Keuringsverslag van een elektrische laagspanning- en zeer lage spanningsinstallatie

NIET CONFORM

Straatnaam Everslaarstraat
Huisnummer 224
Busnummer
Postcode 9160
Gemeente Lokeren
Land België

Controlebezoek van een huishoudelijke installatie volgens (KB 08/09/2019) - AREI Boek 1- 6.5. en 4.2.4.3.

Afbeelding schakel- en verdeelbord:

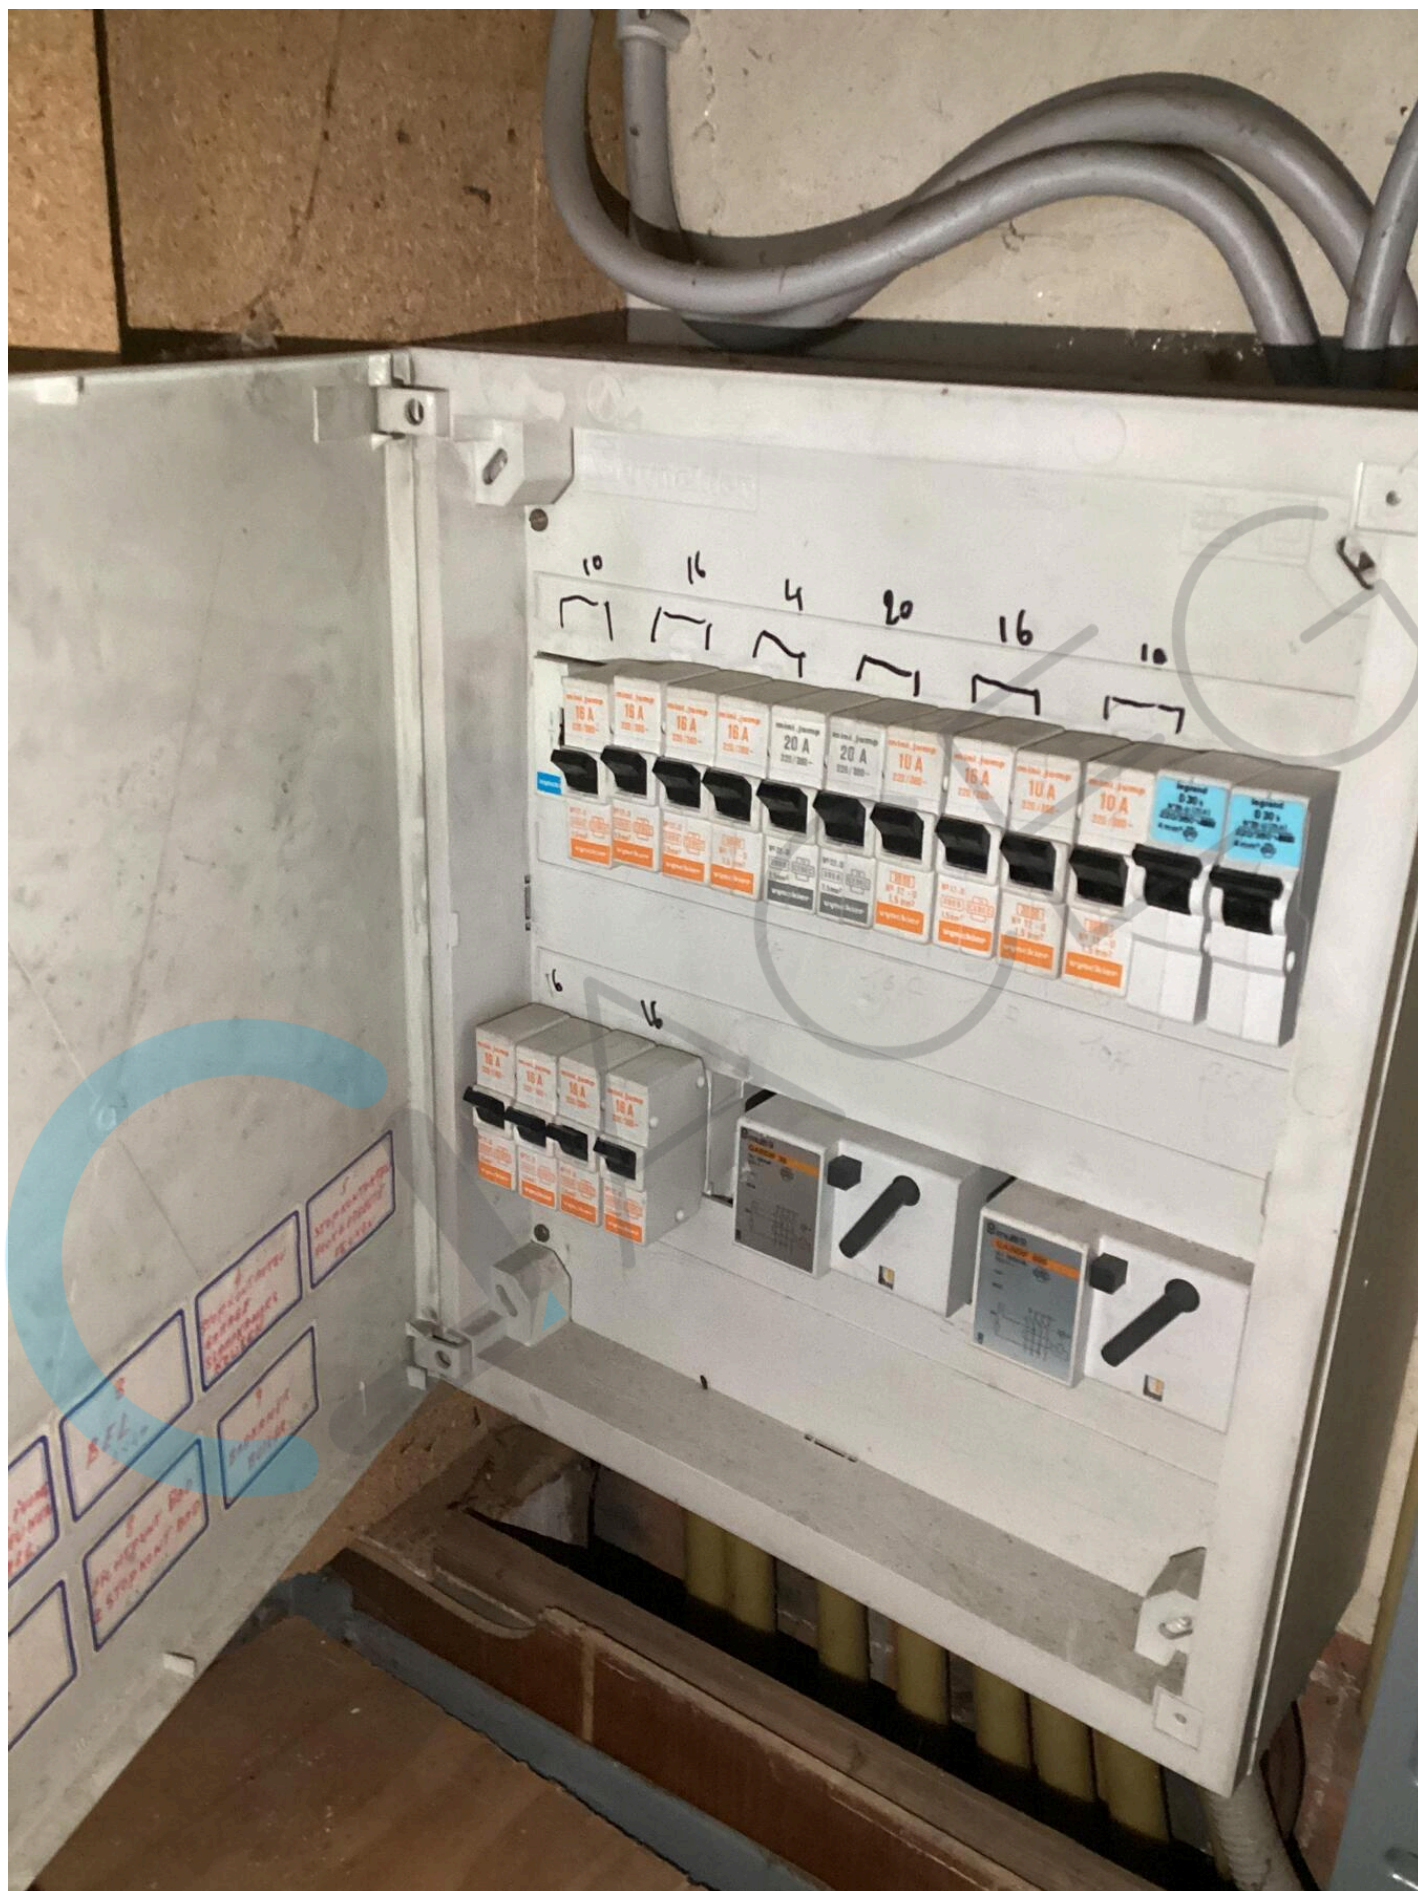
- I1.02 Eéndraadschema van de installatie komt niet overeen met de werkelijkheid. (Boek 1 Afdeling 2.12 - 2.13 en 3.1.2)
- I1.03 Situatieschema van de installatie is niet aanwezig. (Boek 1 Afdeling 2.12 - 2.13 en 3.1.2)

- I2.02 De waarde van de isolatieweerstand van één of meerdere stroombanen is kleiner dan 0,5M ohm. (Boek 1 Onderafdeling 6.4.5.1.)
- I2.03 De continuïteit van equipotentiaalverbindingen en/of beschermingsgeleiders zijn niet gewaarborgd. (Boek 1 Onderafdeling 5.3.5.3.G. en 5.4.3.5)

- I3.08 Een demonteerbaar aansluitstuk (aardingsonderbreker) moet steeds gemakkelijk bereikbaar zijn. (Boek 1 Onderafdeling 5.1.5.1. en 5.4.3.5.)
- I5.01 De aanduiding van de stroomkringen en/of apparatuur, aansluitklemmen, enz dient aangebracht of vervuldigd te worden. (Boek 1 Onderafdeling 3.1.3.1. en 3.1.3.3.A. en 5.1.6.1)

- I5.11 Niet gebruikte invoeringen van het verdeelbord zijn niet correct of onvoldoende afgedicht. (Boek 1 Afdeling 5.1.4. en 4.2.2.3.)
- I6.06 De differentieelstroombeschermingsinrichtingen die worden geplaatst in huishoudelijke installaties zijn ten minste van het type A. Een differentieelstroombeschermingsinrichtingen van het type AC is niet toegelaten. (Boek 1 Onderafdeling 5.3.5.3.)

- I7.01 De smeltzekeringhouders of houders van kleine vermogensschakelaars met pennen met een sectie kleiner dan 10mm² zijn niet voorzien van kalibreerelementen. (Boek 1 Onderafdeling 5.3.5.5.A.)

- I9.04 De verbindingen dienen verwezenlijkt te worden in borden, verbindings- of aftakdozen, aan de klemmen van schakelaars, contactdozen of verlichtingsarmaturen. (Boek 1 Onderafdeling 5.2.6.1.)
